**Сводная резолюция о дорожных знаках
и сигналах (СР.2): Безопасные стоянки**

(Пересмотренная)

Представлено правительствами Австрии и Испании

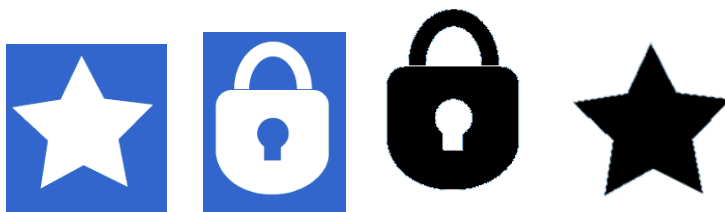
1. Во всех странах мира появляются различные дорожные знаки, указывающие местонахождение безопасных стоянок для грузовых автомобилей, а также уровень безопасности и степень их удобства. Крайне важно оградить водителя дальнего следования от необходимости толкования многочисленных отличающихся друг от друга дорожных знаков, обозначающих в конечном счете одно и то же.

3. При наличии специальной стоянки для грузовых автомобилей можно использовать два новых обозначения: замки и звезды, указывающие соответственно на уровень безопасности и степень удобства.

4. Обозначение замка указывает на уровень безопасности определенной стоянки, а обозначение звезды – на степень ее удобства.

9. **Число звезд и замков на дорожном знаке может варьироваться от нуля до пяти. Чем больше замков, тем выше уровень безопасности. Чем больше звезд, тем выше степень удобства.**
